BETR.	HUVREGLAGE	PRODUKT	P
	140-serien	GRUPP	82
DATUM	Juni 1968	NR	5

Ändrad dragning av tråd för huvreglage.

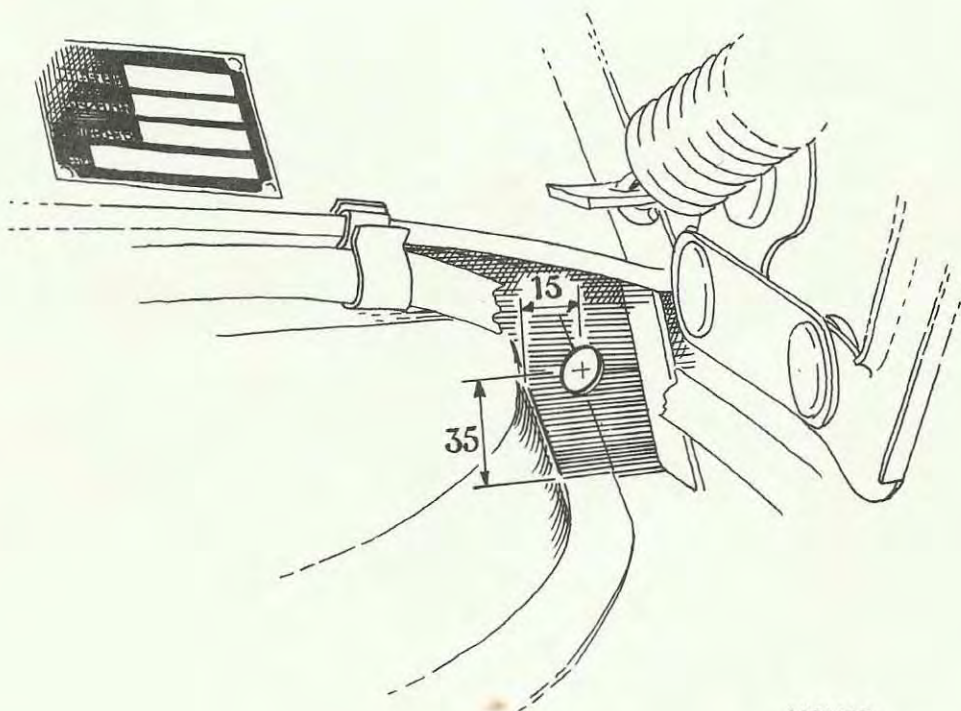
För att få lättare gång på huvreglaget har trådens dragning genom mellanbrädan ändrats. Hål med diameter 8 mm borras i mellanbrädan (se bild) rakt framför konsolen för huvreglaget. Därvid kommer alltså huvreglaget tråden att gå rakt fram från reglaget och fram till frontplåten. Detta medför i sin tur att om man använder det gamla huvreglaget vid nya dragningen skall både hölje och innertråd kapas med 0,12 m. Vid montering av nytt reglage på tidigare vagnar måste ovannämnda hål borras. Det gamla hålet skall då pluggas så att fullgod tätning erhålles.
